**Modulo per la presentazione delle osservazioni per i piani/programmi/progetti sottoposti a procedimenti di valutazione ambientale di competenza statale**

**ID: (n.114) Documenti procedura di Provvedimento Unico in materia Ambientale (PNIEC-PNRR)**

Da un'analisi delle varie normative vigenti emerge che le zone dove sono previste le ubicazioni dei 14 aerogeneratori del progetto eolico denominato "Eolico Arlena" sono aree non idonee al loro insediamento come viene illustrato nelle OSSERVAZIONI che seguono:

**ALLEGATO n. 3 Mappatura dei 14 Aerogeneratori e conflitti con fasce di rispetto dei Beni culturali tutelati ex art. 20 co.8 lettera c quater del D.Lgs n. 199/2021.**

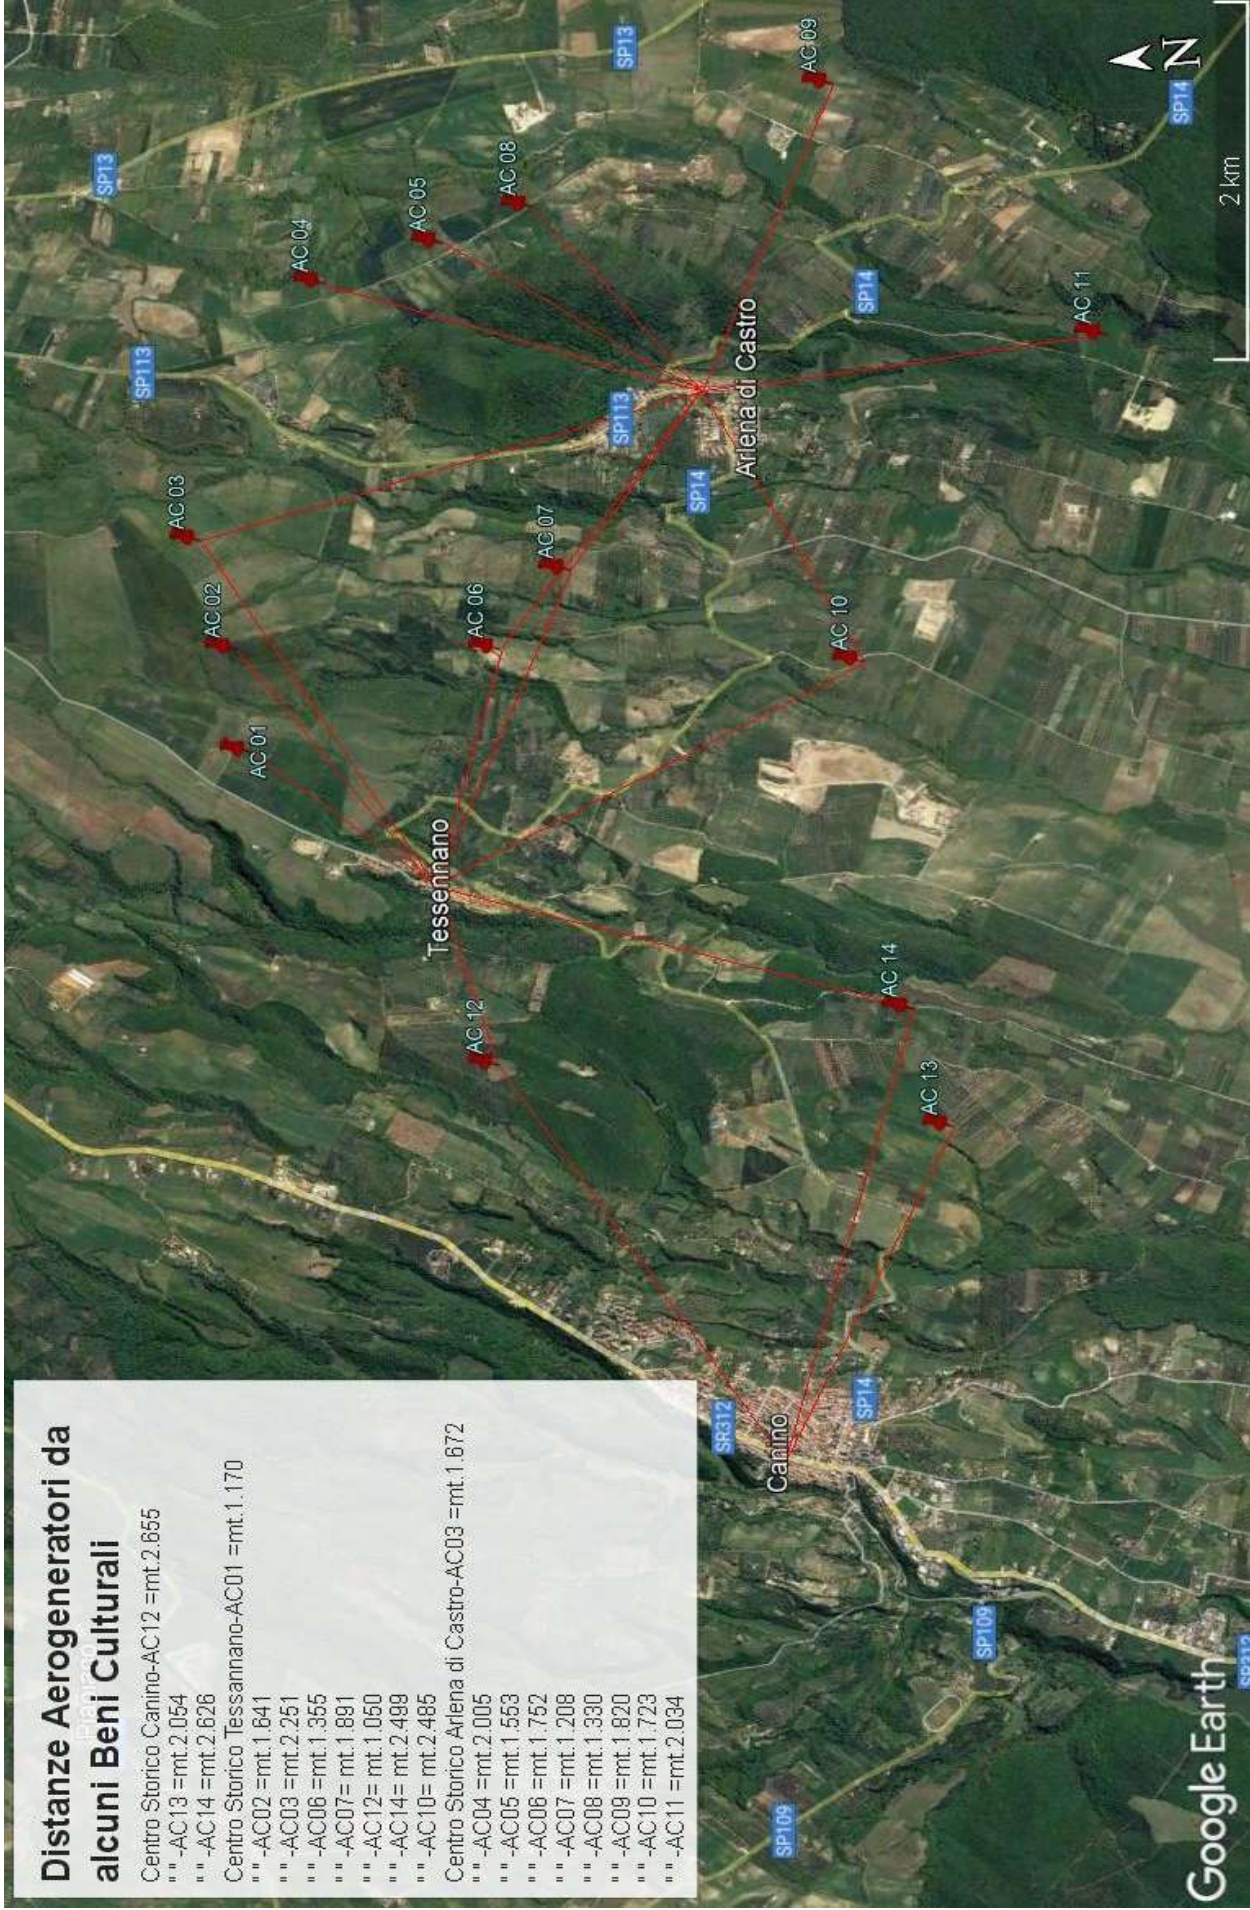
Allegato 3 – Mappatura dei conflitti degli Aerogeneratori con fasce di rispetto dei Beni culturali tutelati ex art. 20 co.8 lettera c quater del D.Lgs n. 199/2021

**Distanze Aerogeneratori da alcuni Beni Culturali**

Centro Storico Canino-AC12 = mt. 2.855
"" -AC13 = mt. 2.054
"" -AC14 = mt. 2.626
Centro Storico Tessannano-AC01 = mt. 1.170
"" -AC02 = mt. 1.641
"" -AC03 = mt. 2.251
"" -AC08 = mt. 1.355
"" -AC07 = mt. 1.891
"" -AC12 = mt. 1.050
"" -AC14 = mt. 2.489
"" -AC10 = mt. 2.485
Centro Storico Arena di Castro-AC03 = mt. 1.672
"" -AC04 = mt. 2.005
"" -AC05 = mt. 1.553
"" -AC08 = mt. 1.752
"" -AC07 = mt. 1.208
"" -AC08 = mt. 1.330
"" -AC09 = mt. 1.820
"" -AC10 = mt. 1.723
"" -AC11 = mt. 2.034

AREE ARCHEOLOGICHE individuate nel PTPR e tutelate ex art.20 co.8 del D.Lgs n. 199/2021

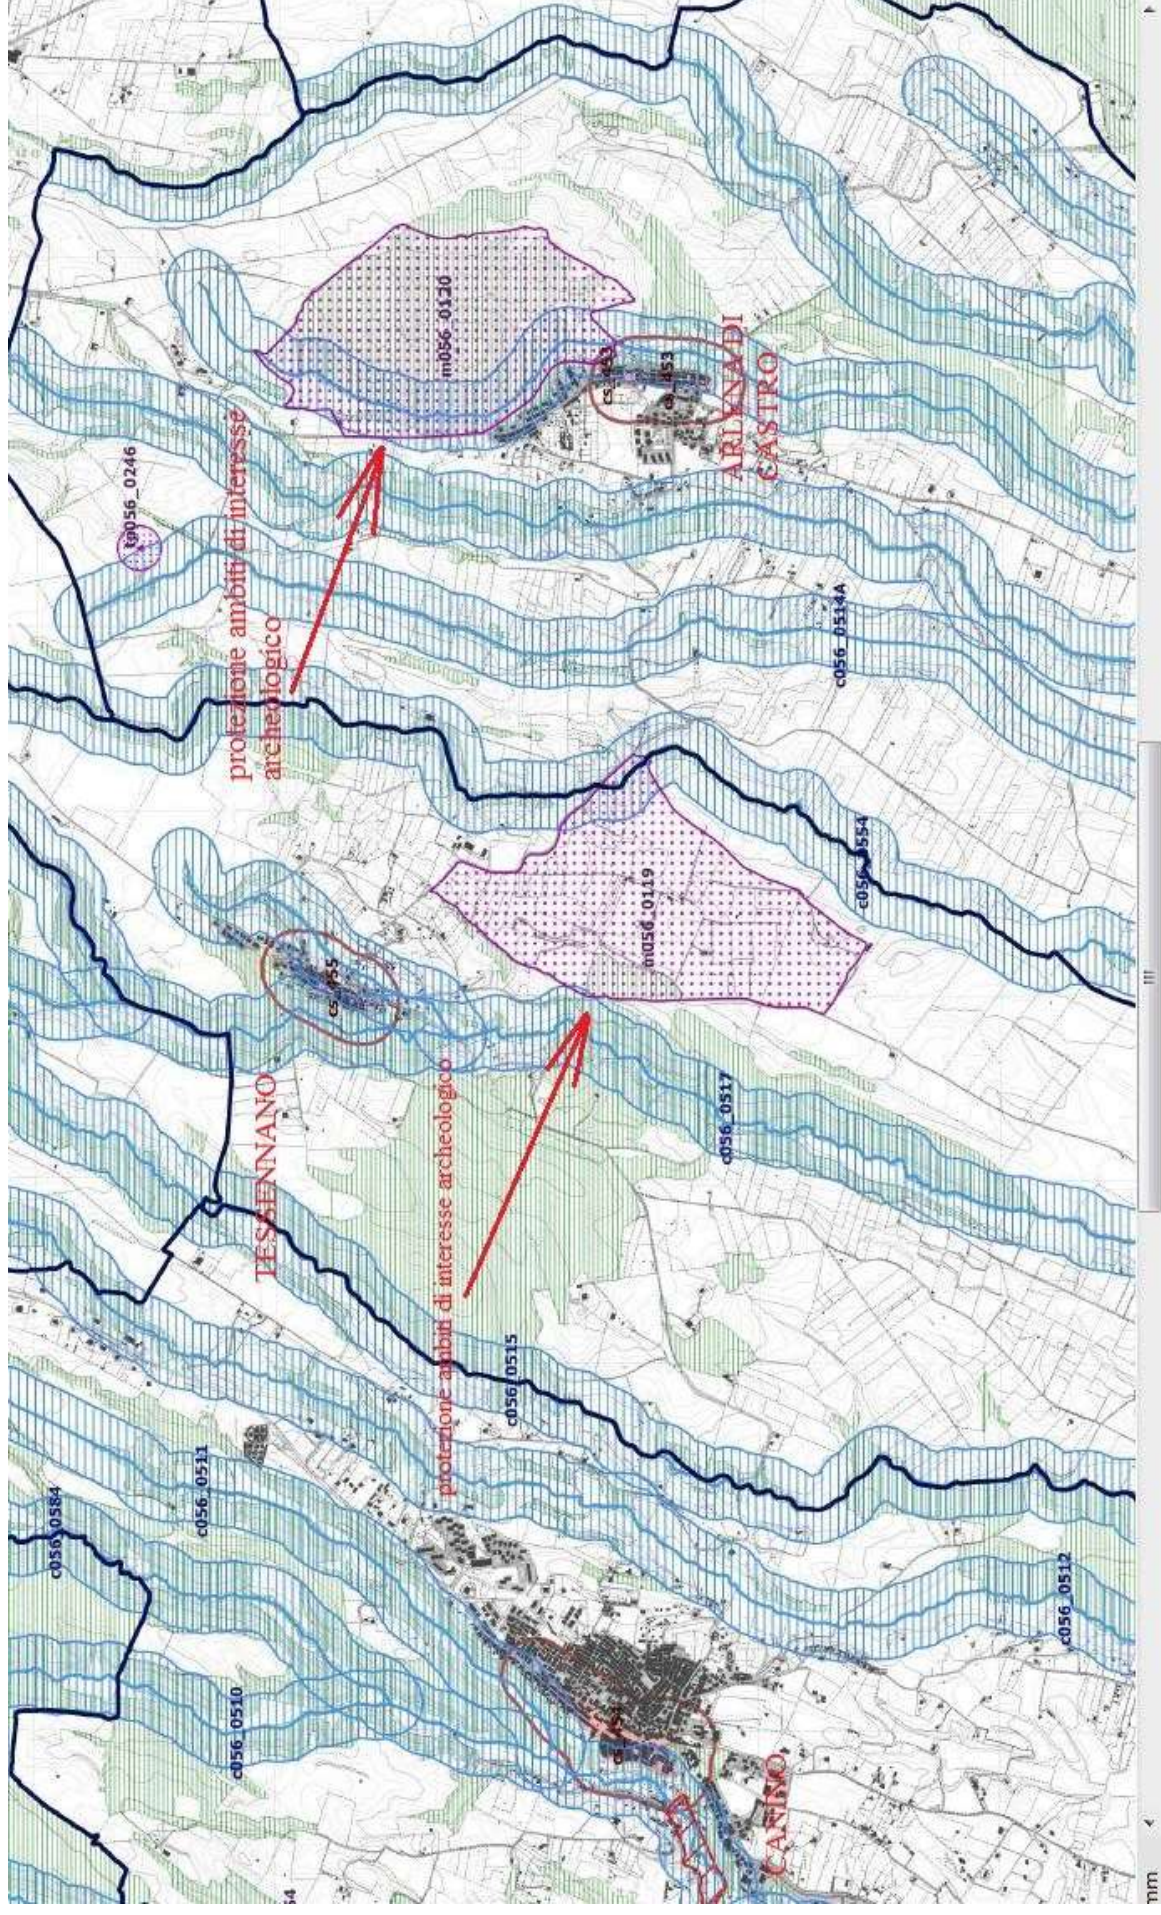
SITI NATURA 2000 nell' AREA INTERMEDIA e VASTA: ZSC IT6010007 "Lago di Bolsena", ZPS IT6010055 "Lago di Bolsena, Isole Bisentina e Martana", ZSC IT6010020 Fiume Marta ( Alto corso), ZPS IT6010021 Monte Romano, ZSC IT6010036 Sughereta di Tuscania, ZPS IT6030005 Comprensorio Tolfetano-Cerite-Manziate nei quali verrebbero insediati i 14 Aerogeneratori.
